## 改善箇所説明図①

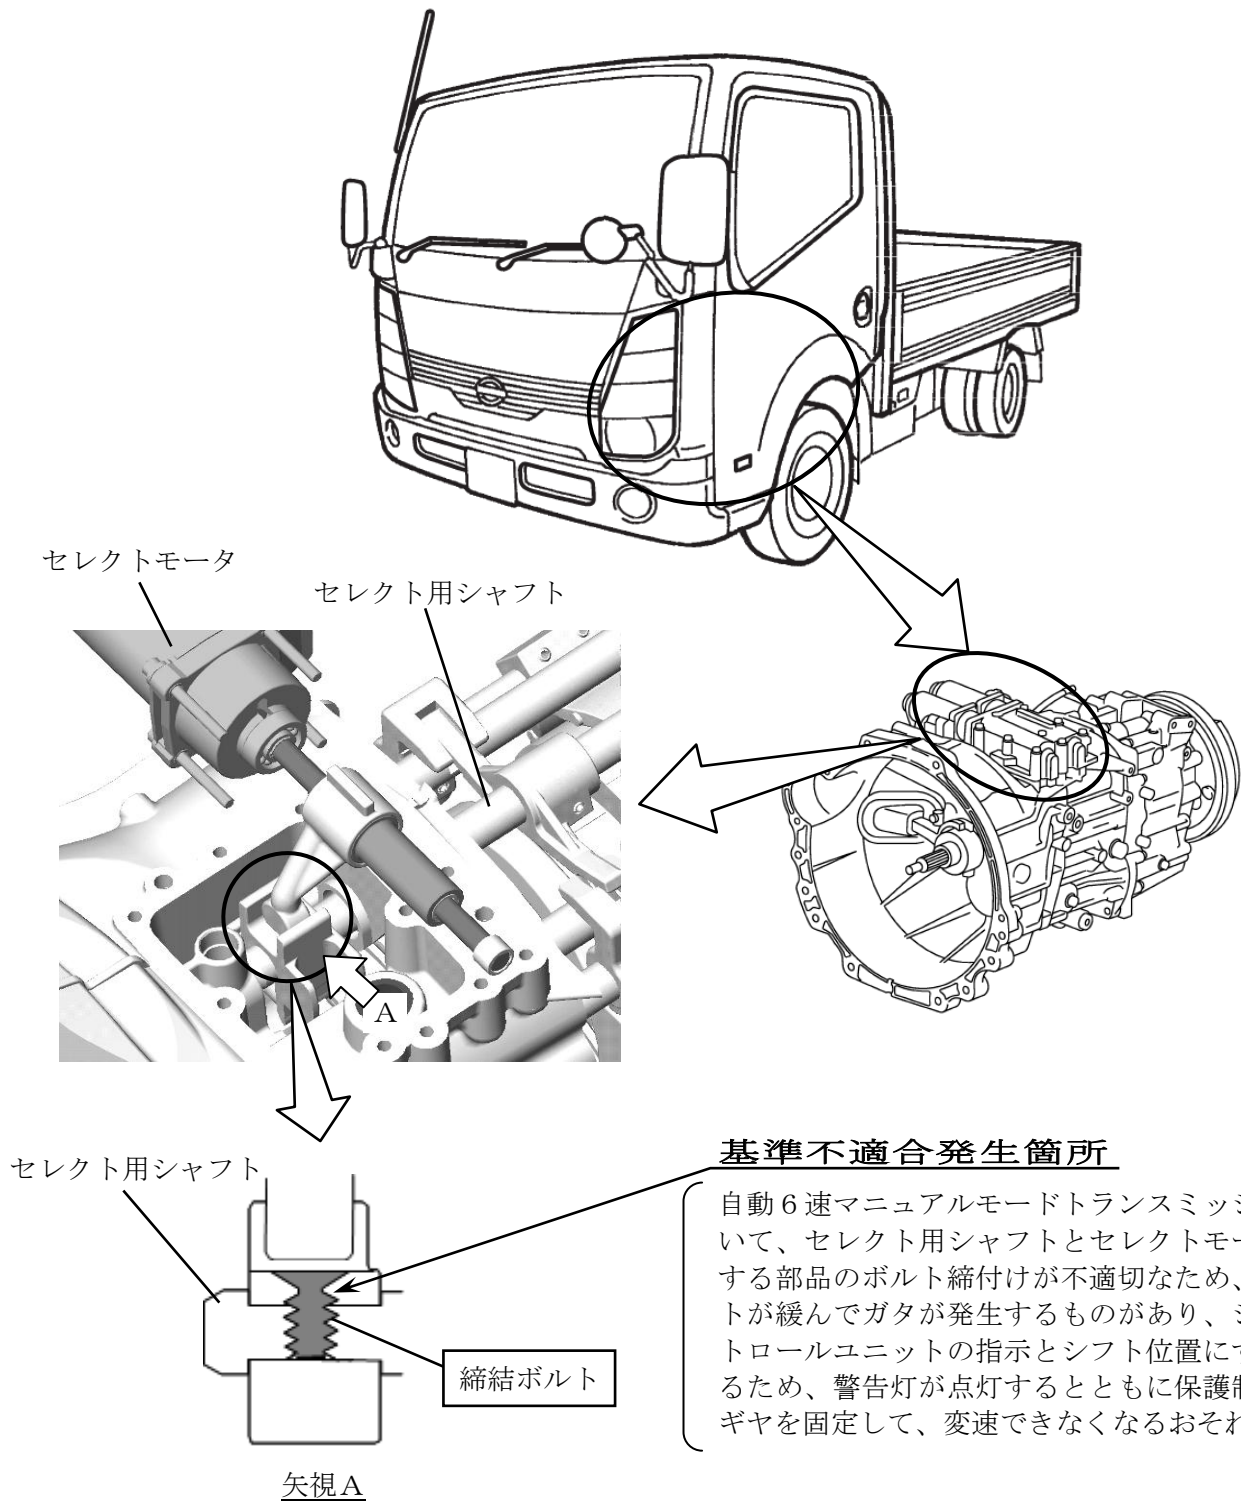
自動6速マニュアルモードトランスミッションにおいて、エンジンのオイルパンの形状が不適切なため、トランスミッションとの連結部から雨水等が浸入するものがあり、クラッチレバーの支点が錆びて固着し、クラッチが切れず、警告灯を点灯するとともに保護制御によりギヤを固定して、変速できなくなるおそれがある。

全車両、当該オイルパンを対策品と交換する。

識別：銀色のシールをモデルナンバープレートの右横に貼り付ける。

### 改善箇所説明図③

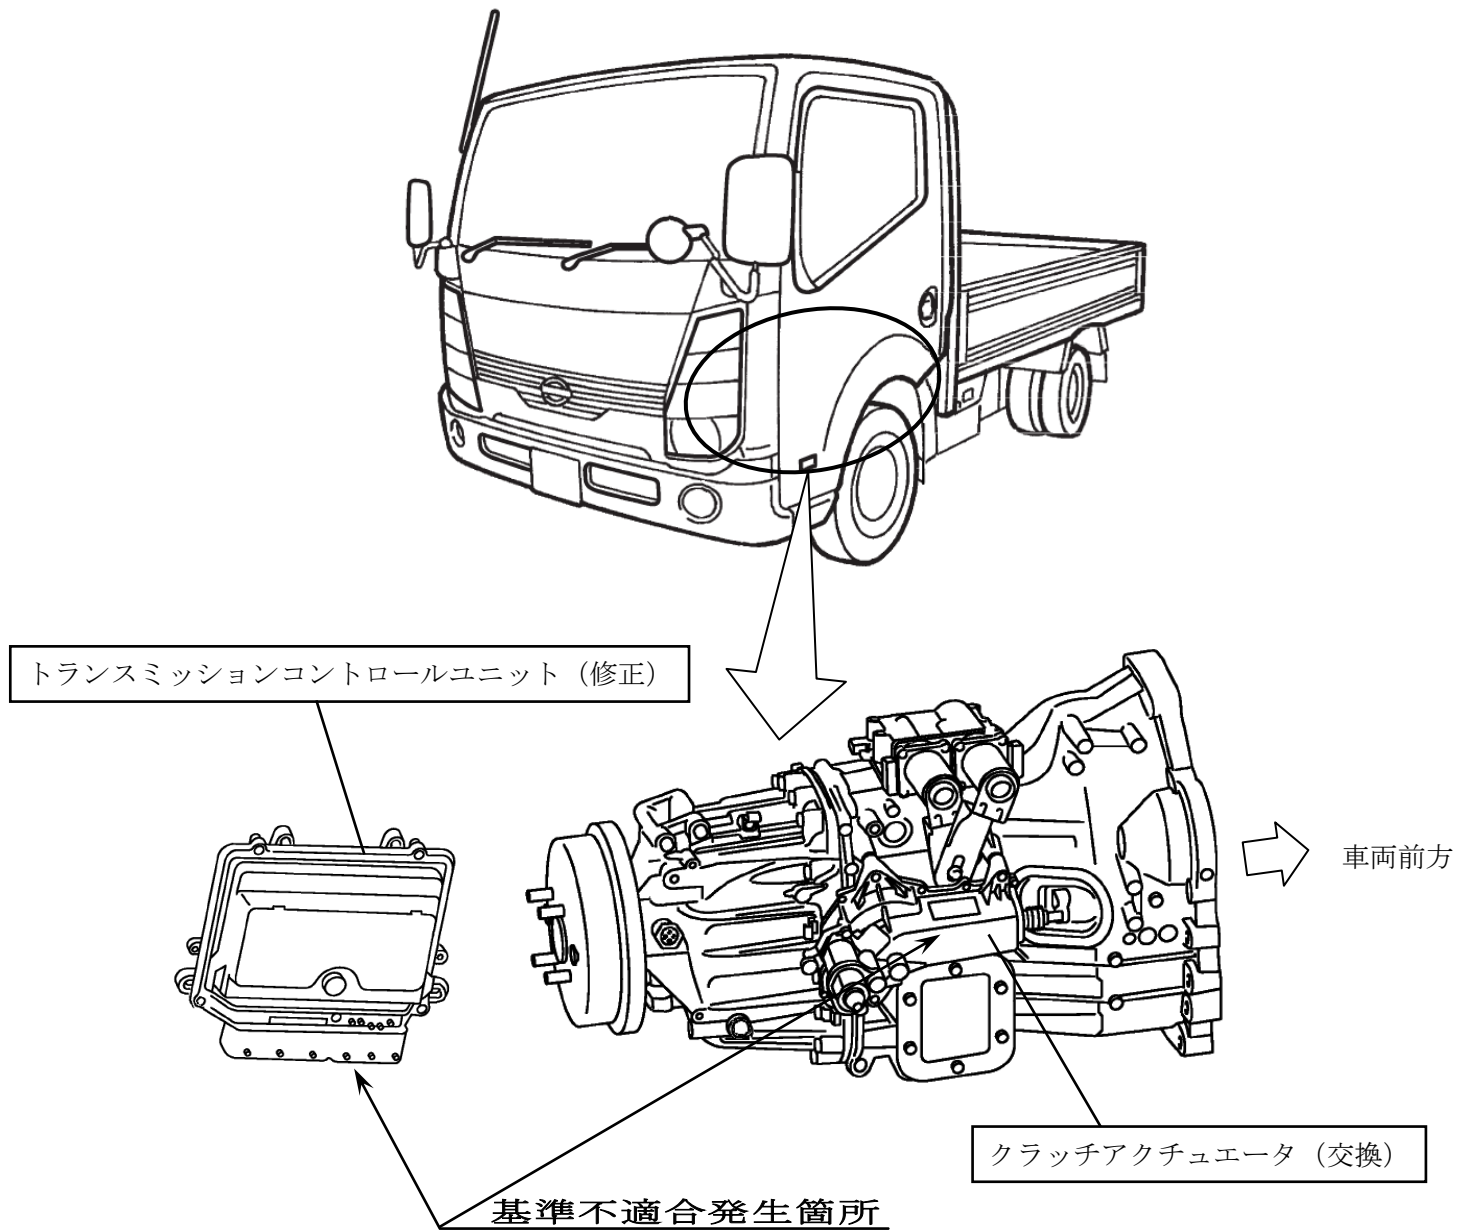
自動6速マニュアルモードトランスミッションにおいて、クラッチディスクのブッシュの強度が不足しているため、クラッチ操作の繰り返しにより当該ブッシュが破損し、破損片がクラッチカバーとクラッチディスク間に噛みこんでクラッチが切れなくなることがあり、警告灯が点灯するとともに保護制御によりギヤを固定して、変速できなくなるおそれがある。

全車両、当該クラッチディスクを対策品と交換するとともに、クラッチカバーを新品と交換する。

識別：銀色のシールをモデルナンバープレートの右横に貼り付ける。
